INFORME DE CONTROL CONCURRENTE
N° 083-2024-OCI/0353-SCC

**OBRA: “MEJORAMIENTO DEL SERVICIO DE
TRANSITABILIDAD VEHICULAR Y PEATONAL EN EL
PUEBLO JOVEN TAHUANTINSUYO DEL DISTRITO DE
MIRAFLORES – PROVINCIA DE AREQUIPA-
DEPARTAMENTO DE AREQUIPA CON CUI 2523331”**

**PERÍODO DE EVALUACIÓN:
DEL 25 DE SETEMBRE AL 1 DE OCTUBRE DE 2024**

Imágenes n.ºs 3 y 4
Intersección de Jr. Manco Cápac y calle Huáscar

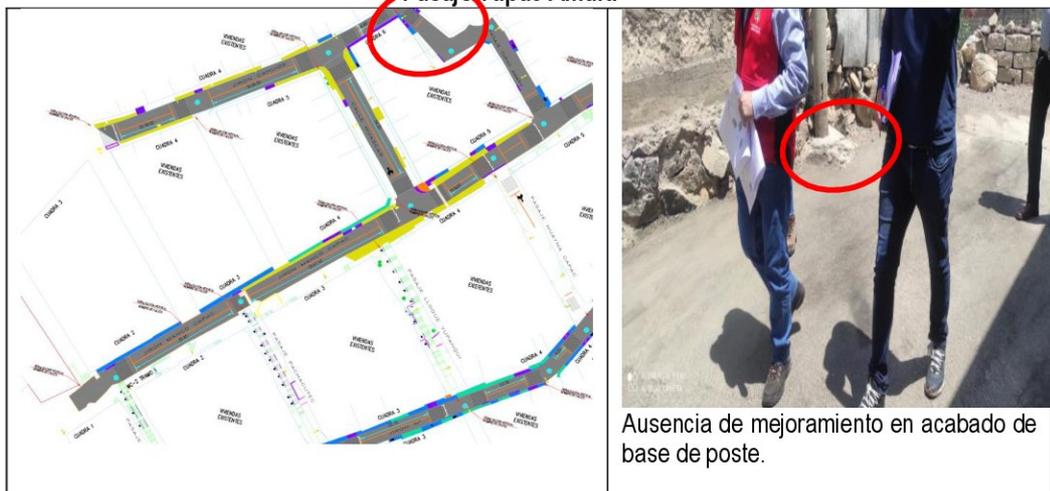
Como se observa en la imagen, se identifica presencia de un poste de media tensión invadiendo la intersección de Jirón Manco Cápac con calle Huáscar, que pertenece al tránsito vehicular, generando riesgo de impacto a las unidades que giren en la referida intersección.

Imágenes n.ºs 7, 8, 9 y 10
Jr. Machu Picchu – Cuadra n.º 6

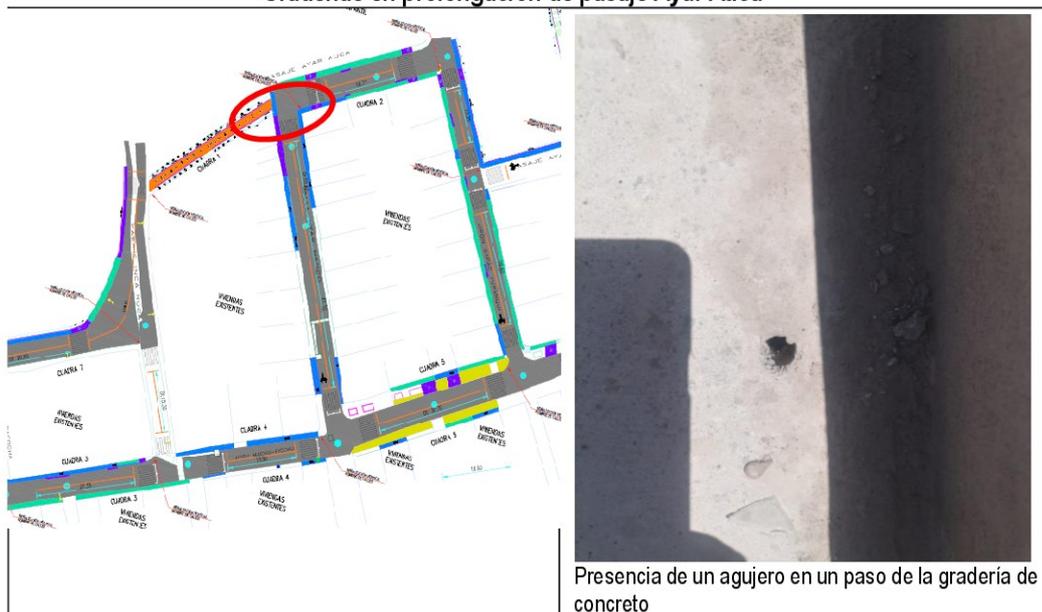
Como se demuestra en la imagen precedente, en el Jirón Machu Picchu – Cuadra n.º 6, se denota el inadecuado acabado del pavimento que colinda con zona de ingreso a vivienda.

Imágenes n.ºs 11 y 12
Graderías en prolongación de pasaje Ayar Auca

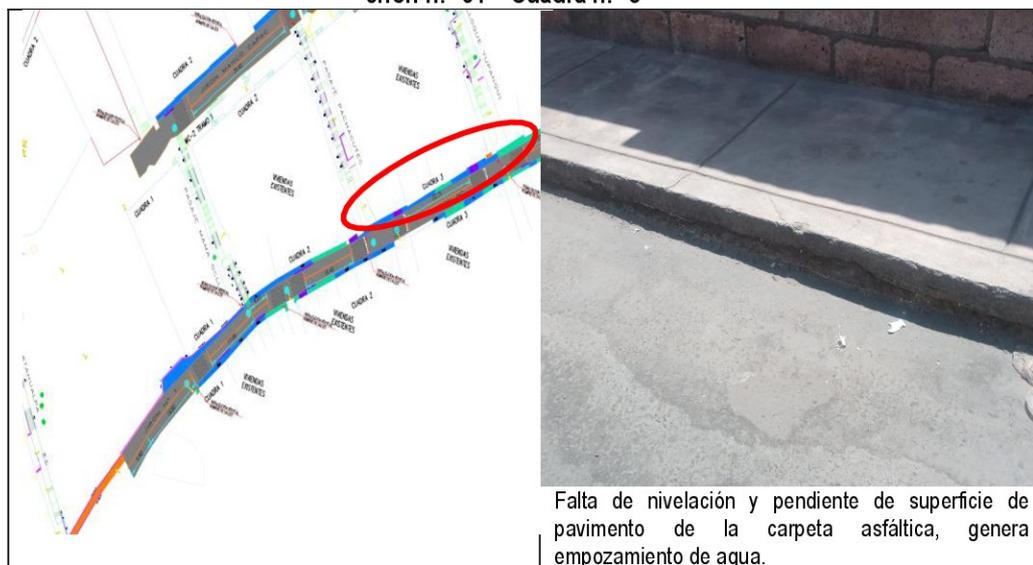
Presencia de un agujero en un paso de la gradería de concreto

Como se demuestra en la imagen, se denota un agujero en el paso de la grada correspondiente a las graderías en la prolongación del pasaje Ayar Auca, el mismo que podría acrecentar en corto tiempo.

Imágenes n.ºs 13, 14, 15 y 16
Carpeta Asfáltica – Jirón Cápac Yupanqui

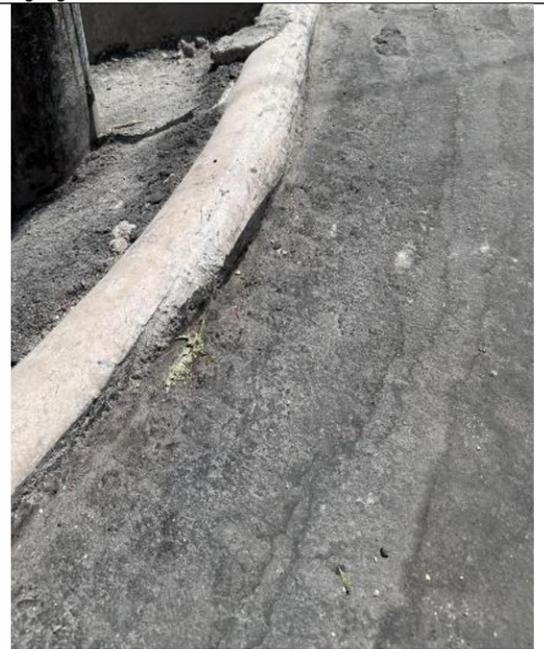
Desgaste gradual de la superficie de rodamiento como consecuencia de la disgregación y desprendimiento de agregados.

Imágenes n.ºs 21, 22, 23 y 24
Carpeta Asfáltica – Calle Ayar Manco

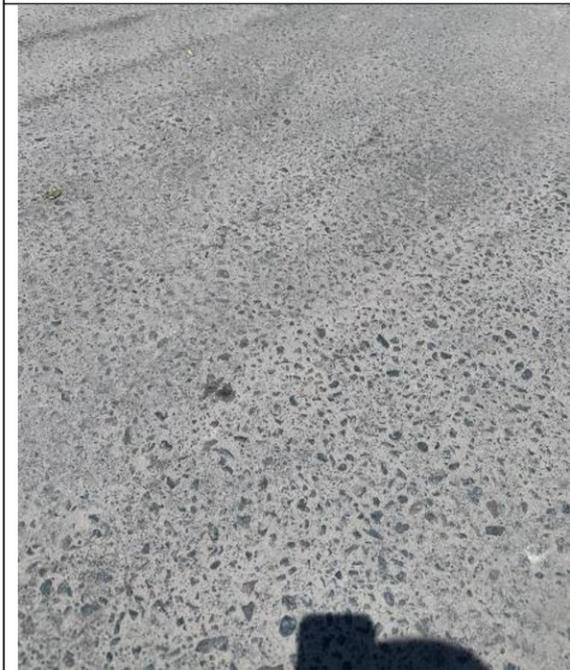
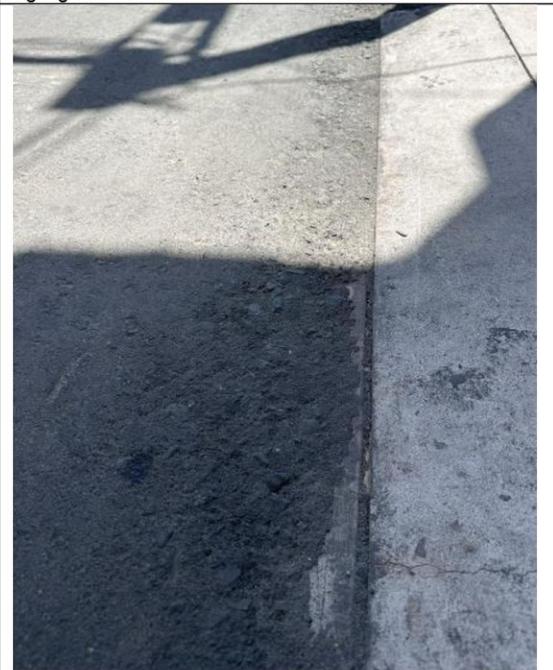
Desgaste gradual de la superficie de rodamiento como consecuencia de la disgregación y desprendimiento de agregados

Desgaste gradual de la superficie de rodamiento como consecuencia de la disgregación y desprendimiento de agregados

Desgaste gradual de la superficie de rodamiento como consecuencia de la disgregación y desprendimiento de agregados

Imágenes n.ºs 29, 30, 31 y 32
Carpeta Asfáltica – Jirón Machu Picchu - cuadra n.º 3

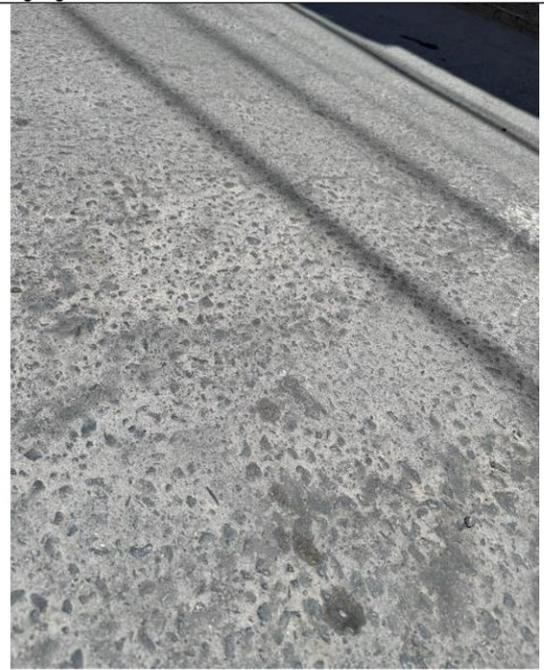
Desgaste gradual de la superficie de rodadura como consecuencia de la disgregación y desprendimiento de agregados

Zona de empalme de carpeta asfáltica, con desprendimiento y descubrimiento de agregados, además de la presencia de pequeños agujeros

Desgaste gradual de la superficie de rodadura como consecuencia de la disgregación y desprendimiento de agregados

Imágenes n.ºs 45, 46, 47 y 48
Carpeta Asfáltica – Jirón n.º 1 - cuadra n.º 2

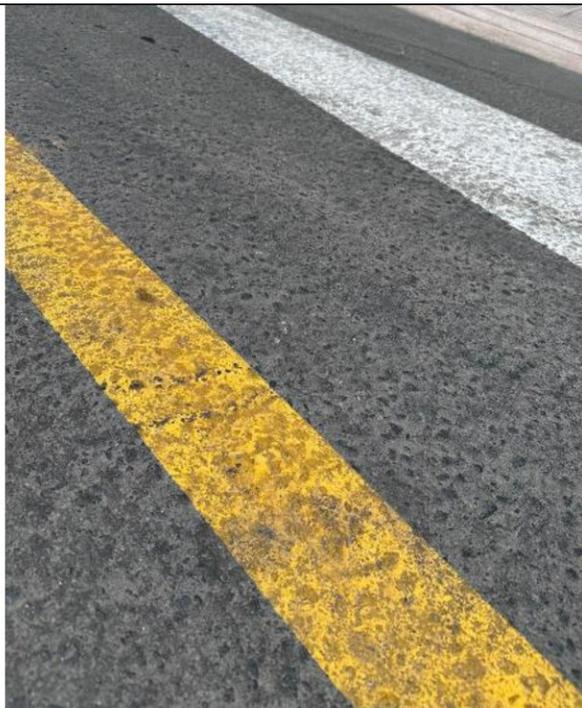
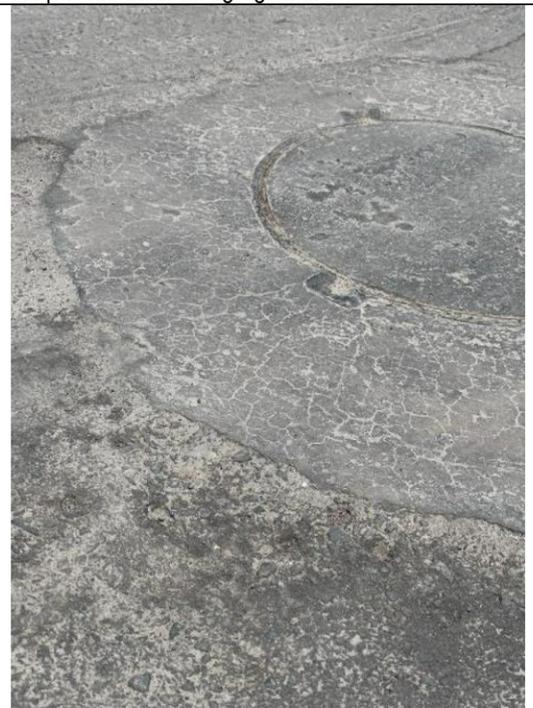
Desgaste gradual de la superficie de rodadura como consecuencia de la disgregación y desprendimiento de agregados

Desgaste gradual de la superficie de rodadura como consecuencia de la disgregación y desprendimiento de agregados

Desgaste gradual de la superficie de rodadura y de concreto en los alrededores de la tapa de desagüe.

Imágenes n.ºs 73, 74, 75 y 76
Carpeta Asfáltica – Pasaje Tupac Amaru

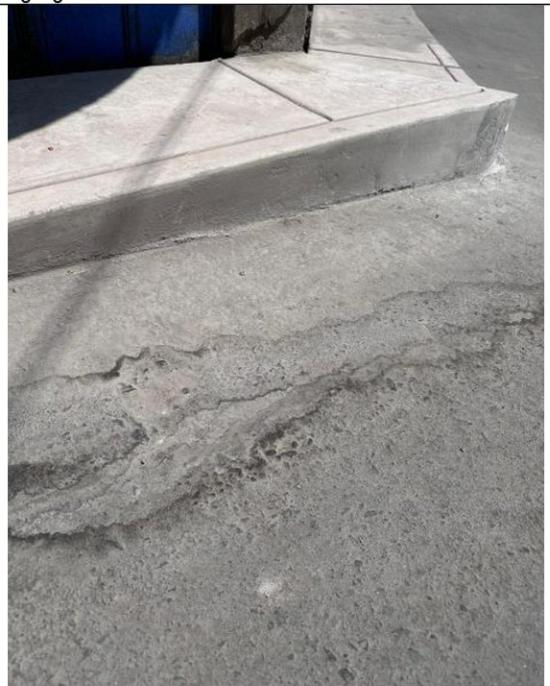
Desgaste gradual de la superficie de rodamiento como consecuencia de la disgregación y desprendimiento de agregados

Imágenes n.ºs 81, 82, 83 y 84
Carpeta Asfáltica – Jirón Cahuide - cuadra n.º 4

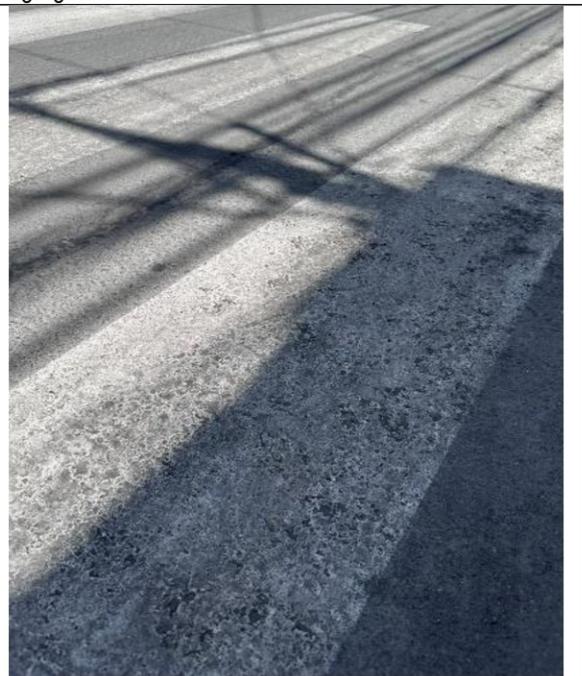
Desgaste gradual de la superficie de rodamiento como consecuencia de la disgregación y desprendimiento de agregados
